N° affaire : 2086908
N° rapport : 2086908/JF
Rapport établi le : 18/10/10
Par l'intervenant : Marc Barreteau

Rapport de diagnostic Accessibilité aux personnes Handicapées

Site : ESPACE JULES FERRY

FICHE DE CONSTAT DIAGNOSTIC HANDICAPES	FC n°1
---	---------------

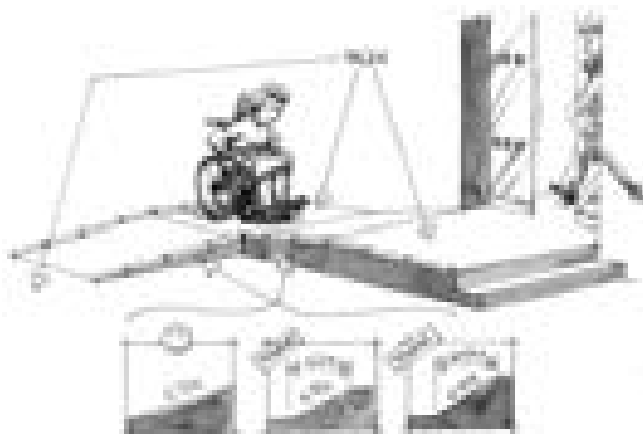
CONSTAT - LOCALISATION : Présence d'une marche de 15 cm devant la porte de l'entrée.	
--	--

PROPOSITION D'ACTION :
Réalisation d'une recharge en forme de pente à 4 % sur 4 m afin d'atténuer le ressaut.

FICHE DE CONSTAT DIAGNOSTIC HANDICAPES	FC n°2
---	---------------

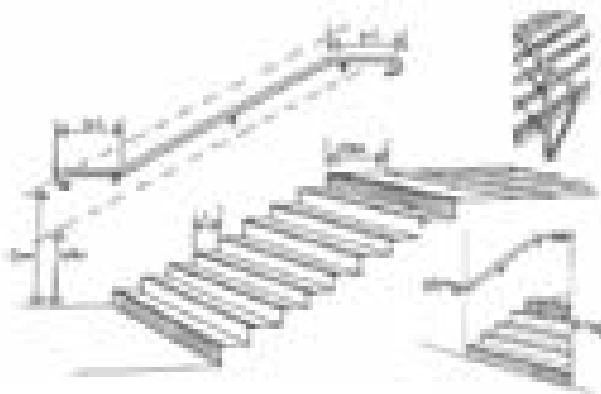
<p>CONSTAT - LOCALISATION : Les mains courantes ne débordent pas au droit des premières et dernières marches.</p>	
--	--

<p>PROPOSITION D'ACTION : Prolongation horizontale des mains courantes au droit des premières et dernières marches et sur demi-paliers.</p>
--

FICHE DE CONSTAT DIAGNOSTIC HANDICAPES	FC n°3
---	---------------

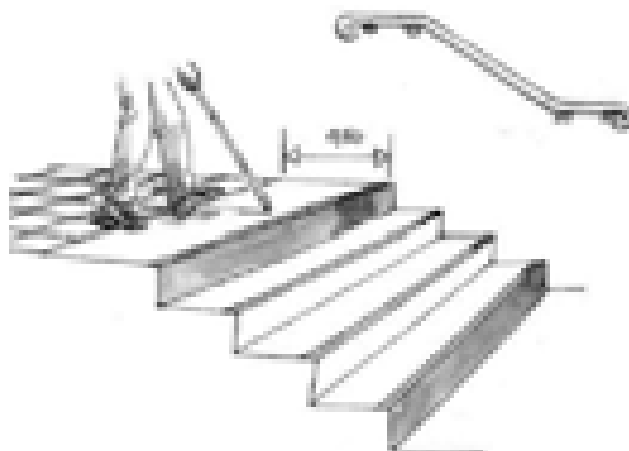
CONSTAT - LOCALISATION :
Absence d'appel de vigilance en partie haute de l'escalier.

PROPOSITION D'ACTION :
Mise en œuvre d'une bande de vigilance à 50 cm de la première marche en partie supérieure.

FICHE DE CONSTAT DIAGNOSTIC HANDICAPES	FC n°4
---	---------------

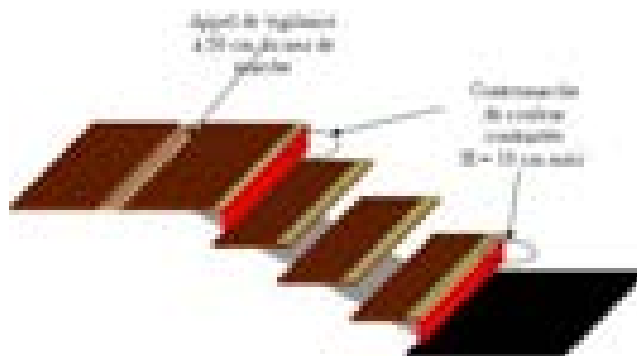
CONSTAT - LOCALISATION :
Les premières et dernières contremarches ne sont pas visuellement contrastées.

PROPOSITION D'ACTION :
Mise en œuvre d'un contraste visuel pour les 1ère et dernière contremarches des volées d'escalier

FICHE DE CONSTAT DIAGNOSTIC HANDICAPES	FC n°5
---	---------------

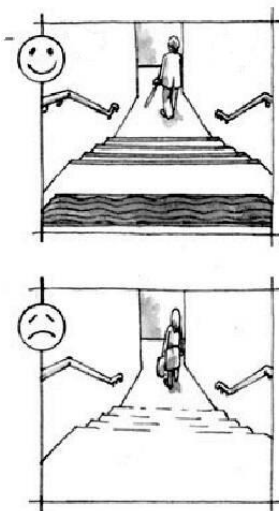
CONSTAT - LOCALISATION :
Absence de nez de marche visuellement contrastés.

PROPOSITION D'ACTION :
Mise en œuvre sur les nez de marches d'une bande antidérapante et visuellement contrastée

FICHE DE CONSTAT DIAGNOSTIC HANDICAPES	FC n°6
---	---------------

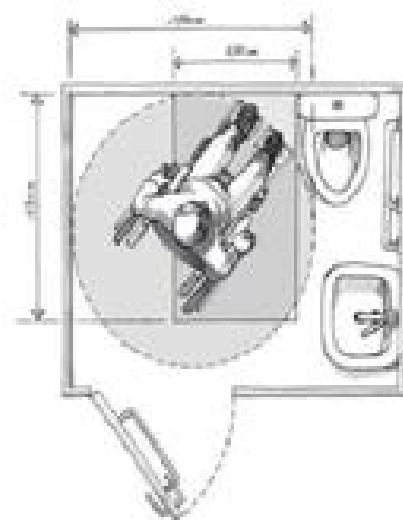
CONSTAT - LOCALISATION :
 Les sanitaires du RDC ne sont pas accessibles.

PROPOSITION D'ACTION :
 Aménagement d'un cabinet accessible dans le volume de sanitaires existants compris déplacement de cloisons légères ou préfabriquées, revêtements, appareils sanitaires adaptés (cuvette, lave-main), équipements.
